LINEA AV/AC VERONA - PADOVA

LOTTO FUNZIONALE II: ATTRAVERSAMENTO DI VICENZA

INTEGRAZIONI RICHIESTE DALLA COMMISSIONE TECNICA DI VERIFICA DELL'IMPATTO AMBIENTALE – VIA E VAS

QUESITO 35 - COMPONENTE PAESAGGIO  
RELAZIONE TECNICA

Figura -3 Planimetria del percorso del filobus lungo Viale Camisano, in prossimità della Villa Trissino Muttoni

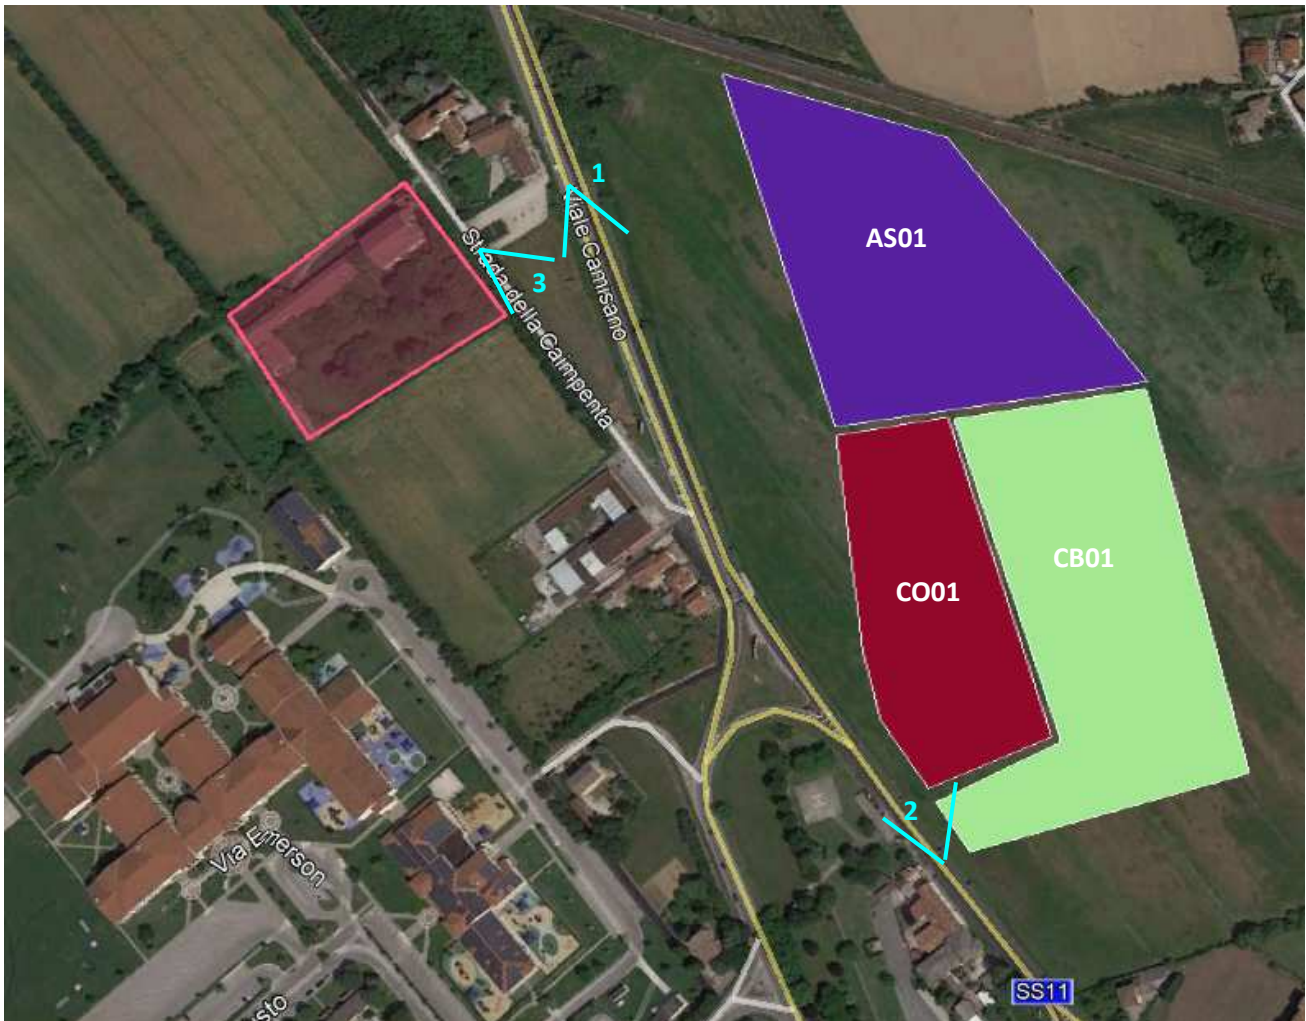
*Nella Tavola 6 della Carta dei Vincoli e delle Tutele viene evidenziata la villa Trissino-Muttoni (Ca' Impenata) ed il suo giardino come vincolo monumentale ai sensi dell'art. 10 del D.Lgs 42/04. Il suddetto edificio e la sua pertinenza sono situati sulla via denominata "Strada della Ca' Impenta", in prossimità dell'area in cui sono previsti interventi sulla viabilità e la localizzazione di cantieri: cantiere operativo 01, area di stoccaggio 01 e cantiere Base 01.*

*Per quanto riguarda la villa Trissino-Muttoni si ritiene necessario valutare l'impatto delle opere previste per la nuova viabilità relativamente alla Villa e al terreno circostante di pertinenza, sia durante la fase di esercizio, effettuando simulazioni per il confronto tra la situazione ante operam e post operam con e senza mitigazioni, sia durante la fase di cantiere per verificare l'alterazione nella percezione visiva del paesaggio, anche in considerazione della presenza di aree di cantiere in prossimità della Villa. Inoltre, si suggerisce di prendere in considerazione quanto riportato nella "Relazione sulla Missione consultiva ICOMOS/UNESCO per la città di Vicenza e Ville del Palladio nel Veneto".*

Infine, nella configurazione di progetto della nuova alinea TPL si prevede di destinare l'attuale carreggiata di Viale Camisano, direzione Sud, al transito esclusivo, in corsia preferenziata, del Bus elettrico.
